## WYJAŚNIENIA TREŚCI SPECYFIKACJI ISTOTNYCH WARUNKÓW ZAMÓWIENIA NR 1

**„Przebudowa drogi powiatowej nr 1354F odcinek Stary Dwór – Brójce”.**

*Nr ogłoszenia w Biuletynie Zamówień Publicznych: 510308-N-2019 z dnia 2019-02-05*

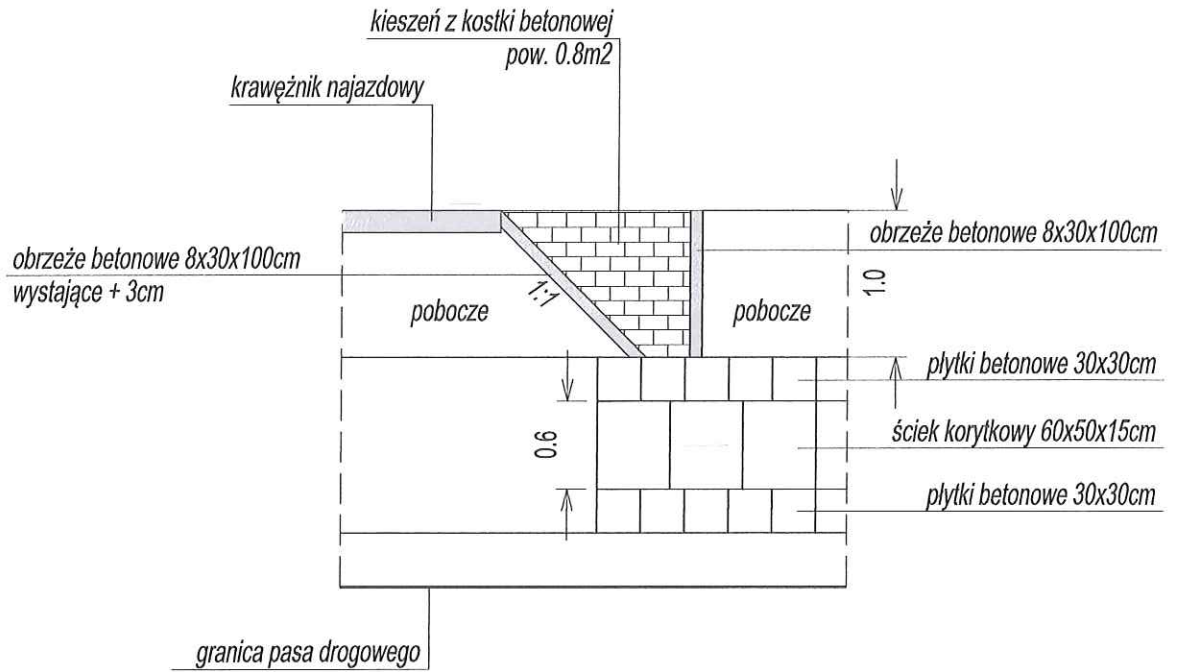
Zwracamy się z prośbą o wyjaśnienie sposobu wykonania ścieku z płyt betonowych od strony istniejącego ogrodzenia. Płytki nie posiadają oporu/umocnienia od strony posesji prywatnej. Czy, a jeśli tak, to w jaki sposób opór/ umocnienie należy wykonać?

Nie przewiduje się oporu dla płytek betonowych od strony ogrodzenia.
